**Construction d'une surface commerciale d'enseigne LIDL
Lieu-dit « la Tour » - 04000 DIGNE-LES-BAINS**

**Note Complémentaire au dossier de déclaration
n° 04-2018-00004 au titre des articles L. 214-1 à 6 du code de
l'environnement**

Affaire n°17409

Indice A – Juin 2018

Implantation du réseau existant (tracé supposé) et du réseau projeté de LIDL au droit des parcelles cadastrales

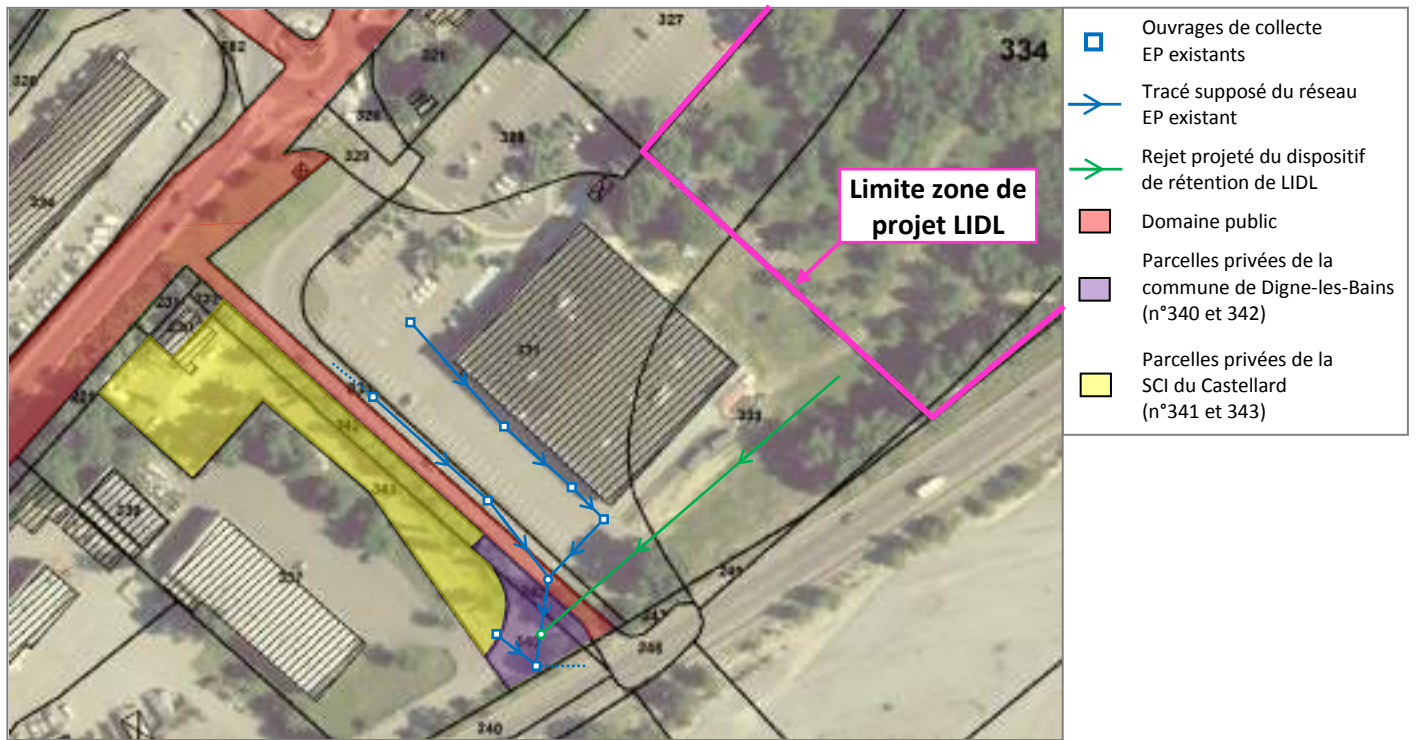
Dans le dossier initial, le rejet du dispositif de rétention des eaux pluviales était envisagé dans le réseau pluvial existant, situé au Sud-Ouest de l'opération, au droit de la rue de la Tour. Nous avons indiqué lors de la rédaction du dossier que nous ne disposions pas des données nous permettant d'évaluer la capacité d'évacuation du réseau pluvial existant en aval.

Après échange avec les services techniques de la commune de Digne-les-Bains, la DDT nous a informés que la présence d'un réseau pluvial géré par la commune sous la voie de la Tour ne serait pas avérée.

Un géomètre a été sollicité par LIDL afin d'obtenir les matrices cadastrales des parcelles au droit du réseau concerné (cf. **annexe 1**). D'après les matrices cadastrales, les deux parcelles localisées au droit du réseau existant dans lequel est envisagé le rejet EP de LIDL appartiennent à la commune de Digne-les-Bains.

Par conséquent, ceci peut laisser supposer que le réseau existant identifié pour le rejet appartient bien à la Commune de Digne-les-Bains malgré un retour négatif de la ville dans le récépissé de DT et auprès de la DDT.

Nous avons eu un échange téléphonique le 01/06/2018 avec M. MAUREL des services techniques de la ville qui nous a confirmé oralement que le réseau pluvial situé sous les parcelles cadastrales n°340 et 342 (parcelles appartenant à la commune) appartient bien à la ville de Digne-les-Bains. Nous avons donc réalisé une demande d'autorisation de rejet dans ce réseau. **De par le caractère très récent de nos échanges, nous sommes toujours dans l'attente d'un accord écrit de la part de la Mairie.**

Dès réception de cet accord, il sera bien évidemment communiqué à la DDT. Les travaux de raccordement ne seront en aucun réalisé sans obtention de cet accord.

Sections transversales du ravin de Champtercier : en noir, données issues des levées topographiques de 2017, et en marron, données issues des données LIDAR de 2011

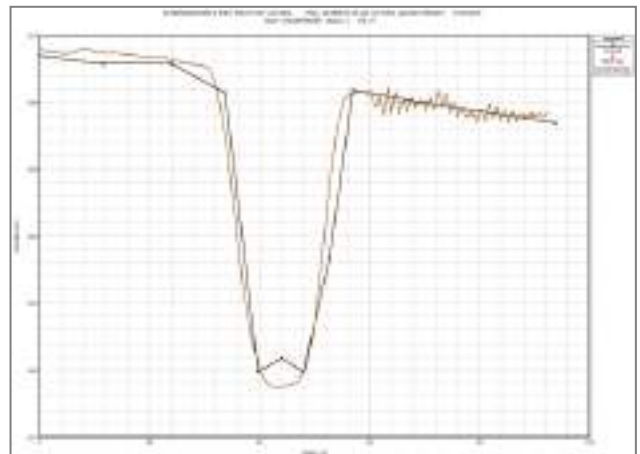
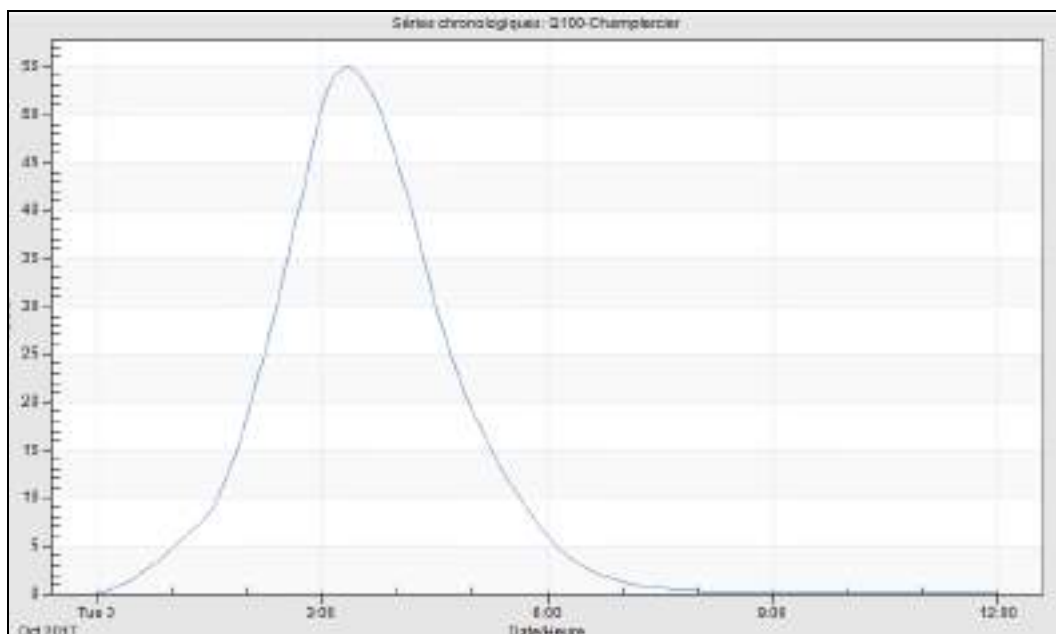
La DDT demande la vérification de la topographie du ravin de Champtercier afin d'évaluer si le terrain n'a pas évolué de façon significative depuis 2011. Ce point a également été soulevé dans l'avis du SMAB.

En effet, en superposant les profils topographiques de 2017 du lit du ravin avec le MNT de 2011, nous avons observé des modifications du terrain pour certains profils, suite à des aménagements voire potentiellement suite à des phénomènes de transport solide du ravin.

Au-delà de l'emprise des sections transversales du ravin, nous avons donc pris en compte le MNT, en considérant que les surfaces concernées ont subi une très faible évolution topographique (dont l'impact serait négligeable sur les résultats de l'étude hydraulique) voire aucune évolution.

D'après l'observation des différentes sections du cours d'eau et de manière générale, plus on s'éloigne du lit mineur plus les données topographiques de 2011 et de 2017 sont similaires.

Plan des aménagements projetés

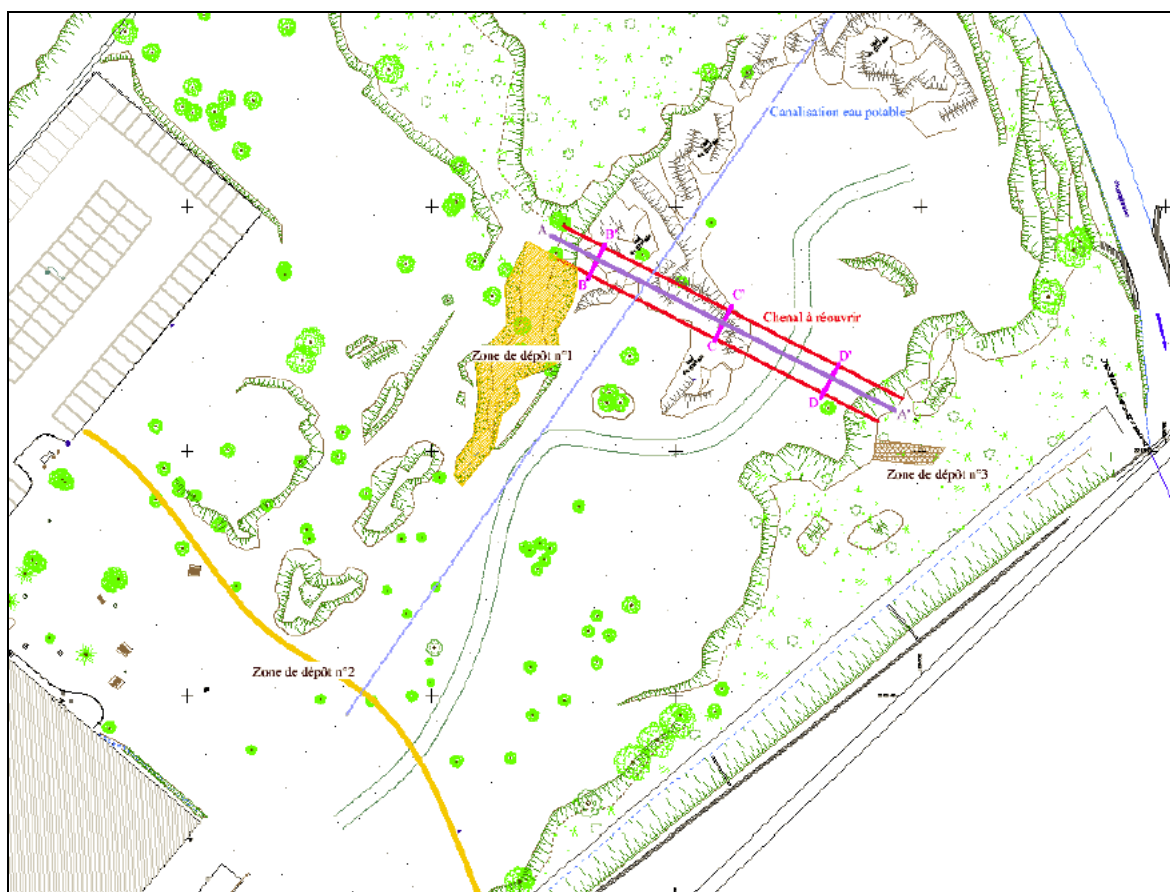
RTM et le SMAB ont soumis des observations au sujet des aménagements compensatoires, pour lesquelles nous apportons les précisions suivantes :

Concernant le rejet du chenal projeté :

Concernant la capacité d'évacuation du chenal projeté :

RTM apporte l'observation suivante : « *cette section busée est à très faible pente et ne peut pas écouler de gros débits ; l'étude hydraulique modifiée (avec prise en compte des transports solides) devra confirmer les débits qui sont à évacuer mais, dans un contexte torrentiel avec forts transports solides, il est fréquent que tout le débit de la crue de référence se mette à déborder (fonctionnement en tout ou rien avec changement complet de lit) et que les débits à évacuer atteignent les 55 m³/s de la crue centennale* ».

La hauteur du cordon de terre a été déterminée de manière à avoir une hauteur supérieure à la cote PHE obtenue au droit du magasin et du nouvel axe d'écoulement. La hauteur maximale obtenue à cet endroit est de 45 cm. **Afin d'assurer une sécurité supplémentaire vis-à-vis de cette hauteur d'eau, nous préconisons une hauteur totale du cordon d'environ 60 cm.**

Ouvrage cadre enterré	Fossé
<ul style="list-style-type: none"> • Longueur : 55 m environ, • Largeur : 2.5 m, • Hauteur : 1.5 m, • Pente : 0.4 %. 	<ul style="list-style-type: none"> • Longueur : 83 m environ, • Largeur en fond : 1.5 m, • Largeur en gueule variable selon la profondeur du chenal : 8 m environ, • Pente des berges : 1/1, • Profondeur du chenal : 3.3 m environ, • Pente : 0.5 %.

D’après les résultats de la modélisation, il n’est pas possible d’effectuer un rejet du chenal dans le ravin de Champtercier, en amont de l’ouvrage de franchissement de la RN85, par la création d’un cordon de terre comme projeté de la faire Décathlon (zone de dépôt n°3 sur l’extrait de plan des aménagements présenté *supra*).

En effet, les résultats de la modélisation à l’état projet (sans mesures compensatoires) démontrent qu’une zone de débordement importante est présente sur la rive droite en amont du pont de part le contexte topographique, la contraction du cours d’eau via l’ouvrage de franchissement et l’influence aval de la Bléone. Cette zone de débordement est caractérisée par des hauteurs d’eau entre 0.50 et 1.34 m et des vitesses d’écoulement supérieures à 1.0 m/s (favorisées par la pente entre la rive droite du ravin et la zone de projet). **La dynamique de ce débordement est importante et ne permet donc pas de rejeter directement les eaux dévoyées dans le ravin.**

Le chenal projeté présente une pente faible afin de permettre le rejet libre des eaux dévotées sur le terrain au Sud-Est de la zone de projet. Le dimensionnement de cet ouvrage offre une capacité de débit de 11.6 m³/s alors que la modélisation met en évidence un débit transitant dans cet ouvrage de 4.13 m³/s lors d'une crue centennale.

Par conséquent, le débit à évacuer par ce chenal n'atteint pas 55 m³/s pour une crue centennale et il est légitime de considérer, compte tenu du contexte topographique, que le ravin change complètement de lit pour ce type de crue.
